2024年2月吉日

ミドリ安全株式会社
セフティ&ヘルス統括部

サンコー社製フルハーネスの追加自主回収情報と無償交換のお知らせ

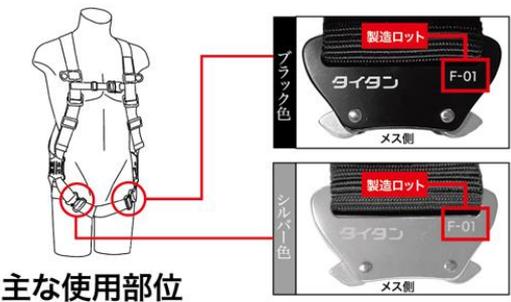
対象となる製品は、次写真の形状のワンタッチバックルで、製造ロットが **D,E,F** から始まるものを備えたフルハーネスです。このワンタッチバックルは腿部(左右)に使用しています。(SV型は腹部、RH-Cは右腰にも使用しています。)

左のかたちと色のバックルで「D」「E」「F」からはじまる製造ロット

※ 腿、または腰部・腹部に一つでも見つかった場合は、自主回収の対象です。
※ 「F-04(シルバー色)」は2023年3月より自主回収を行っているロットで引き続き回収を実施しています。

規定の温度と加熱時間に達している良品と、そうでない不良品が炉内で混在してしまい、その後、製品化されるにいたりました。外観から両者の識別ができないことから、ワンタッチバックル(S-2069R/シルバー色・S-2069R-BK/ブラック色)の回収を決定いたしました。この決定により該当ロットのワンタッチバックルを使用したフルハーネスを自主回収いたします。
